Objet : Diagnostic sommaire – Estimation sommaire

Le présent rapport est établi par SYMETRIK sur le chalet
chantier déserté depuis fin 2015.

ETAT DES LIEUX

Le présent rapport est établi par GENIUM INGENIERIE pour une constatation des dégâts occasionnés par les défauts de réalisation et suite au gel des canalisations du chalet

Référence n° 1324-100-SS1-RS1

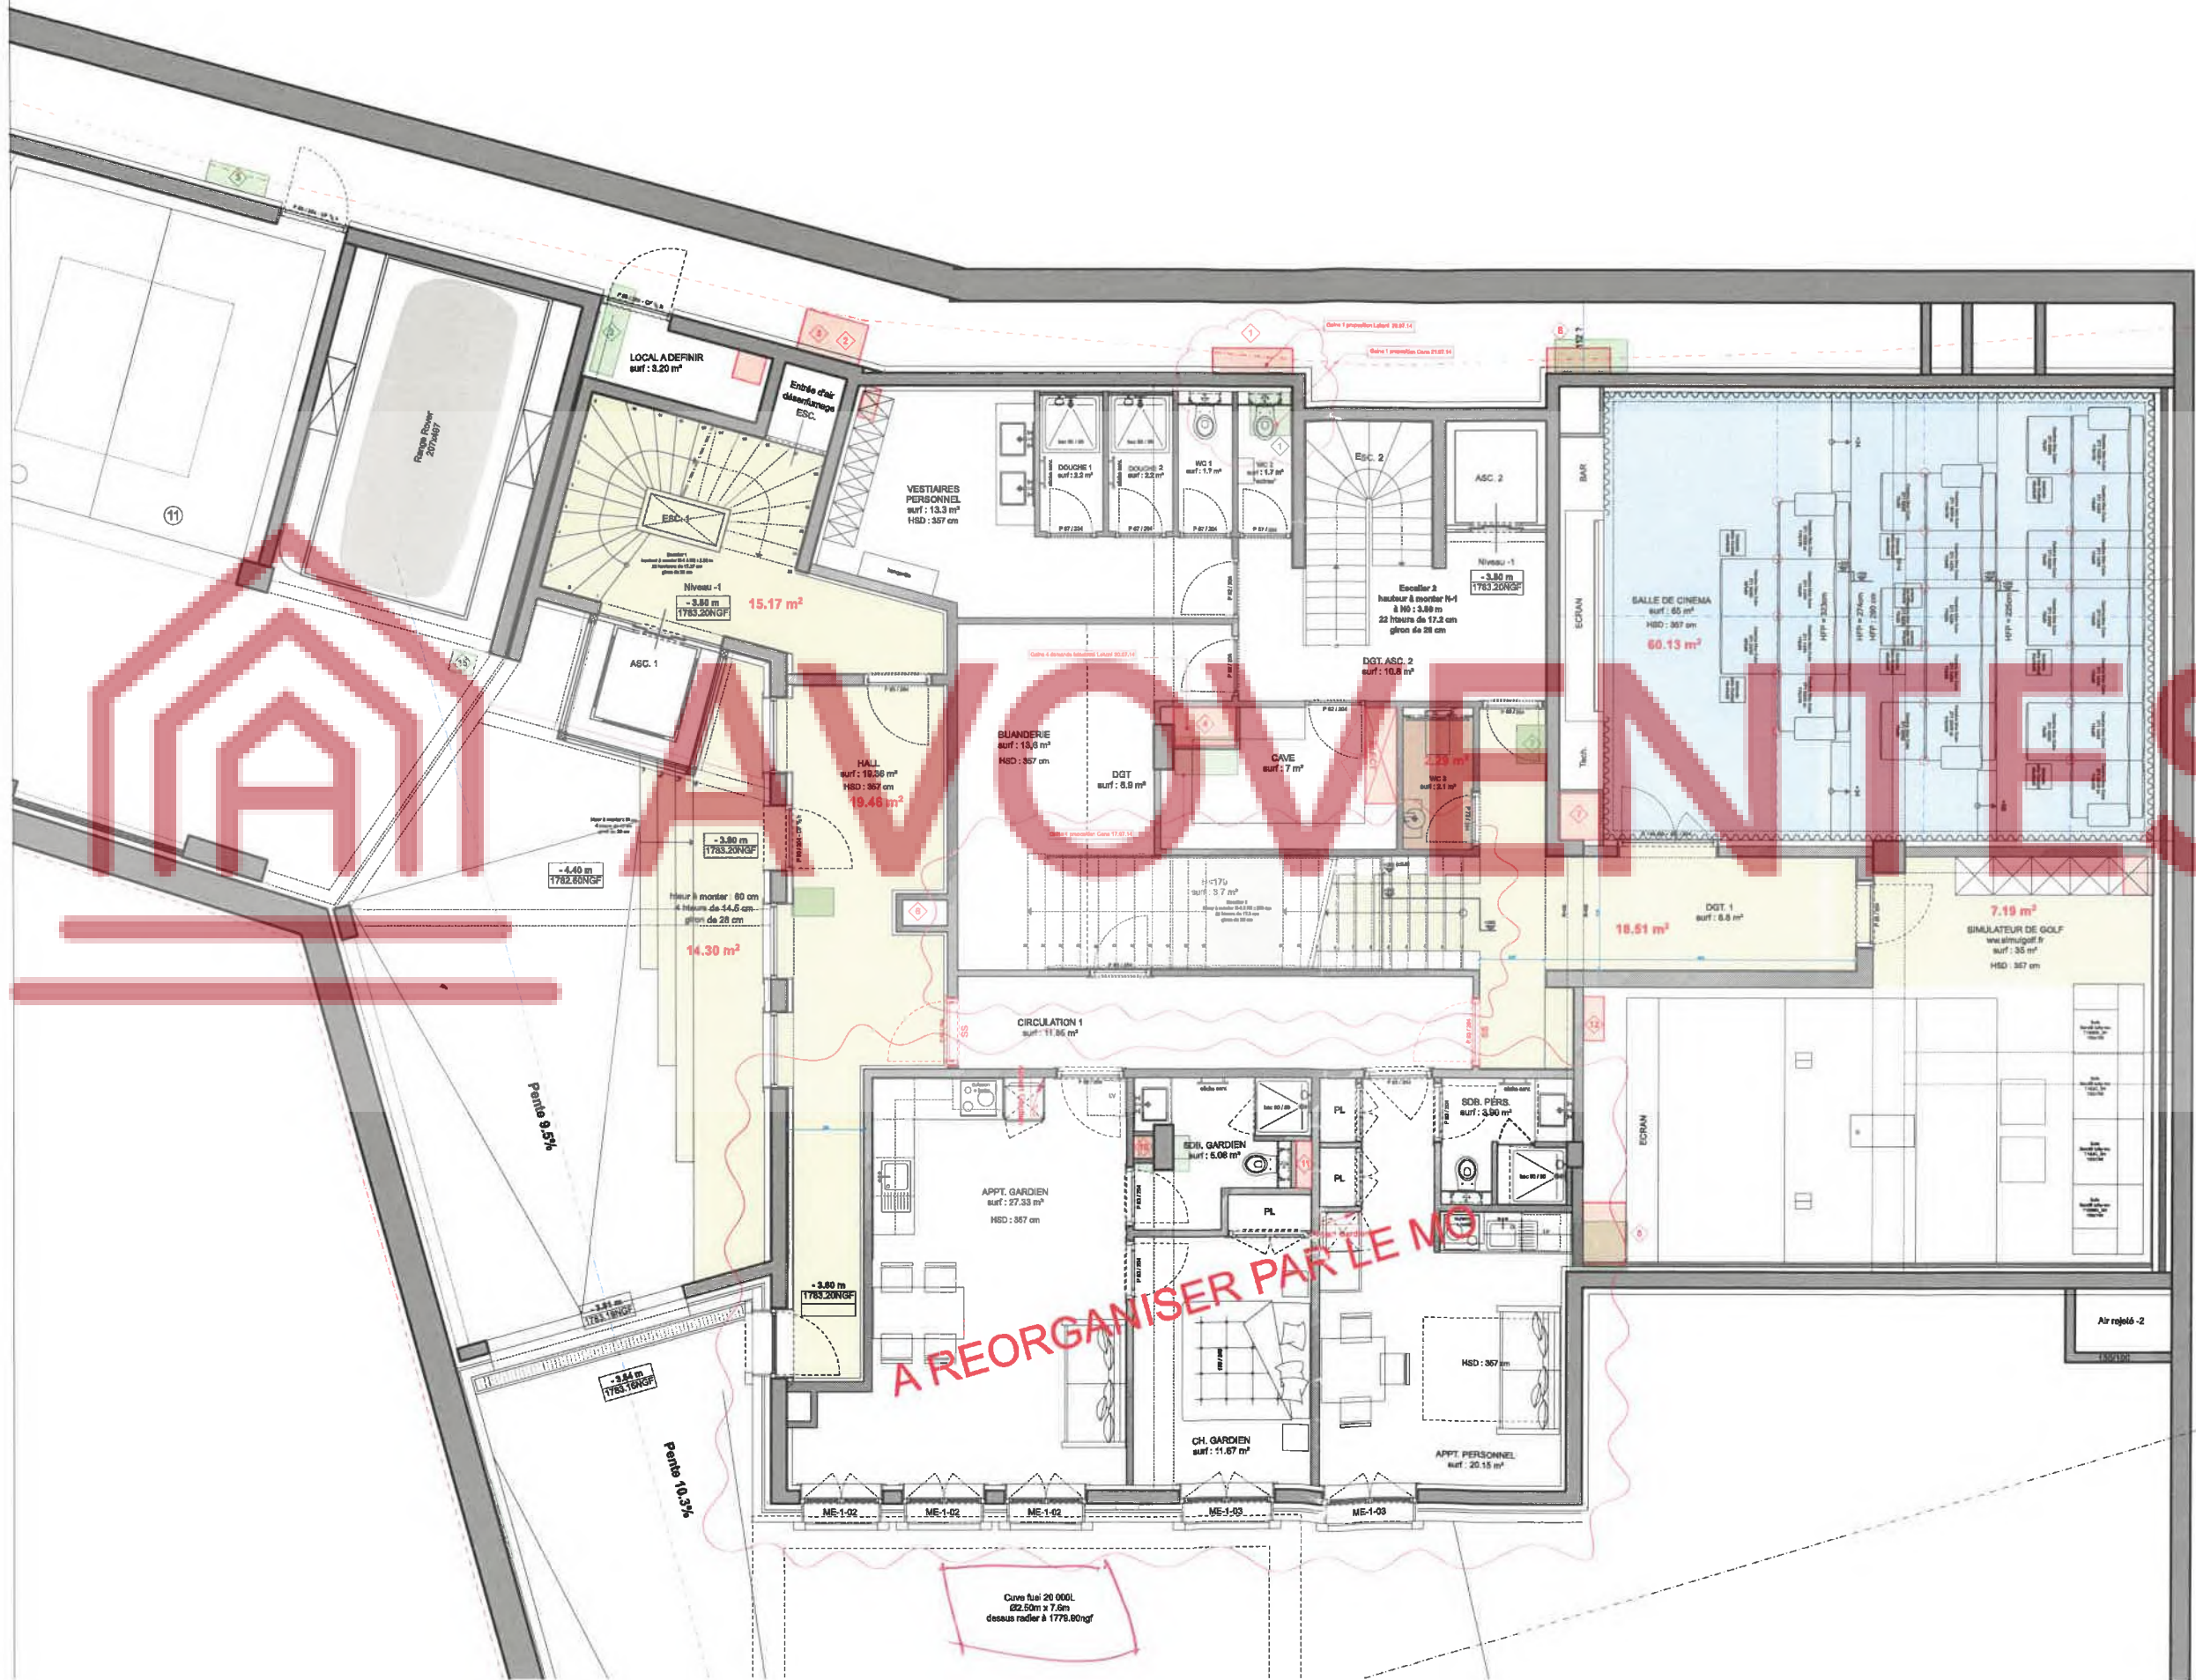
2	100SS1RS1

3	100SS1RS1		Non terminé

#	Plan	Localisation	Description	Pour le	Levée le
4	100SS1RS1				
5	100SS1RS1		Mise en œuvre résille 		
6	100SS1RS1		Absence DI 		
7	100SS1RS1

Référence n° 1324-100-E0-RS1/A
Echelle NC
Dessin PF
Format NC
Date de création 18.07.2015

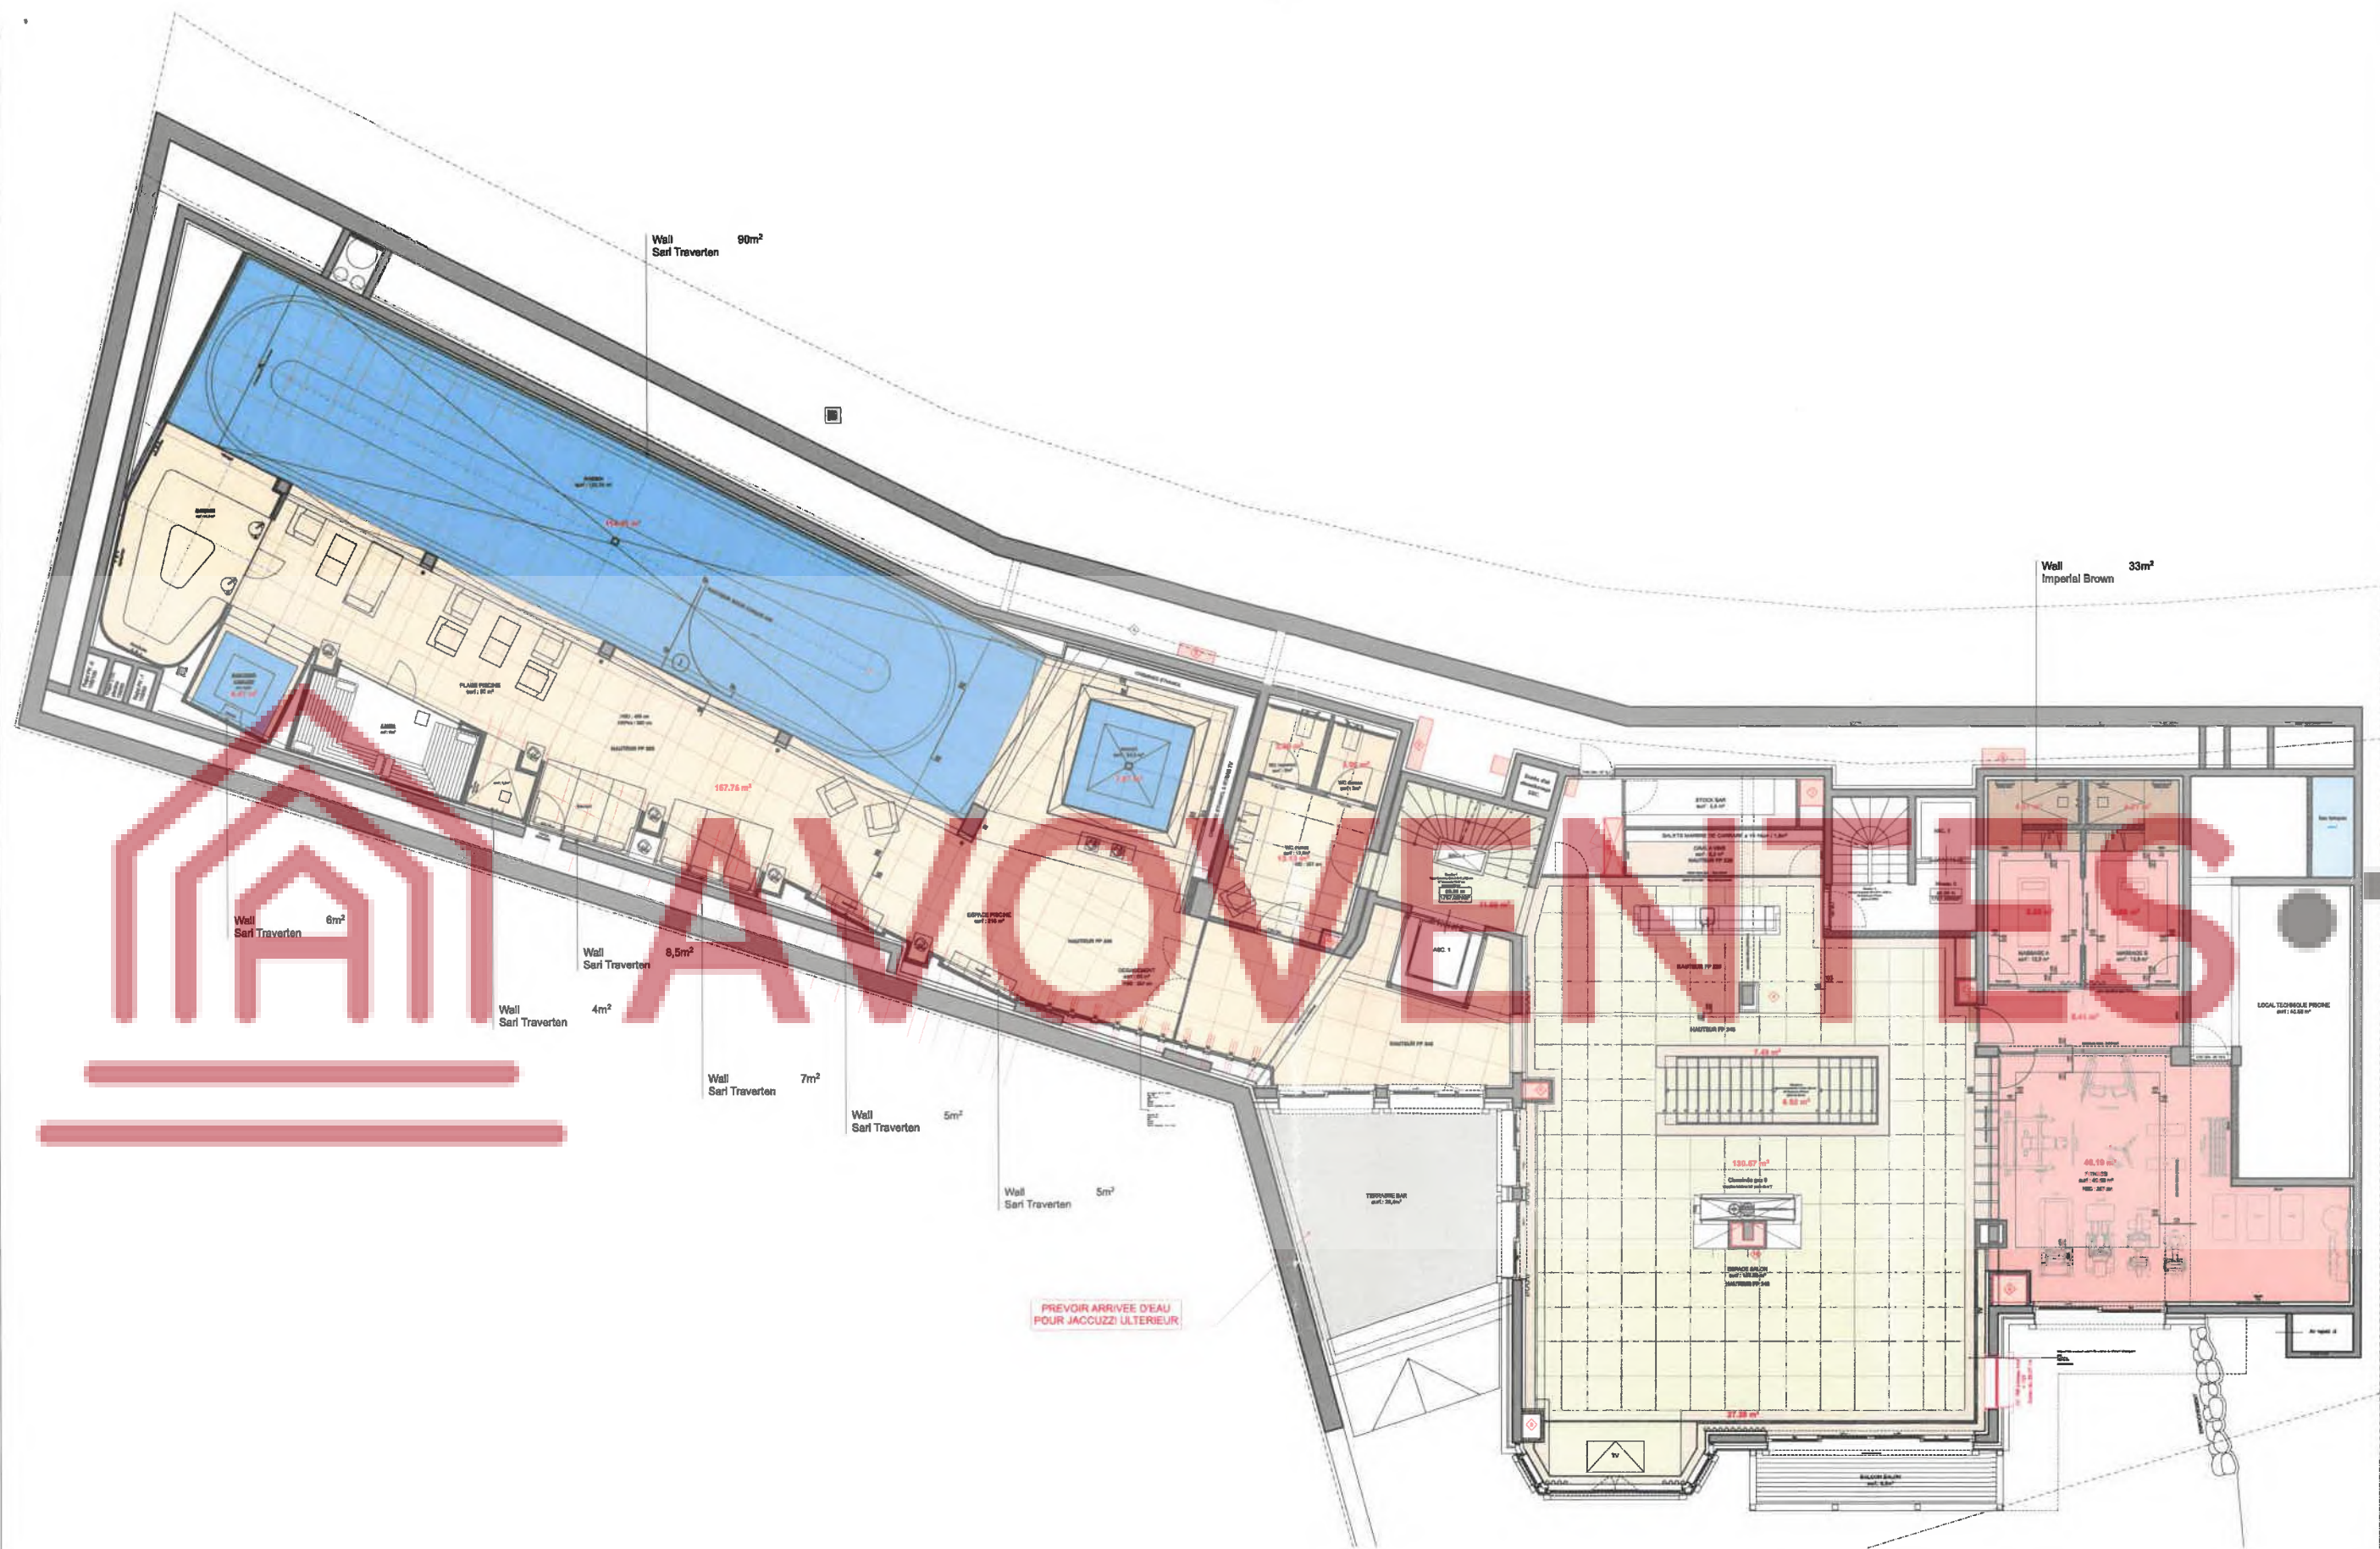
#	Plan	Localisation	Description	Pour le	Levée le
3	100EORS1A		 3		
4	100EORS1A		Non terminé  4		
5	100EORS1A		Sonorisation non installée  5		
14	100EORS1A		Mise à la terre cheminement  14

#	Plan	Localisation	Description	Pour le	Levée le
1	100EORS1A		Raccord à reprendre		
2	100EORS1A		Accès syphon		
6	100EORS1A				
7	100EORS1A				
8	100EORS1A

#	Plan	Localisation	Description	Pour le	Levée le
9	100EORS1A				
10	100EORS1A				
11	100EORS1A				
12	100EORS1A		ACCOUSTIQUE ? 		
13	100EORS1A

#	Plan	Localisation	Description	Pour le	Levée le
 15	100EORS1A		Raccord EP 		
 16	100EORS1A				
 17	100EORS1A		Position bouche VMC sur joint carrelage 		
18	100EORS1A		Non fait		
 1	100E1RS1B		Fixation lavabo
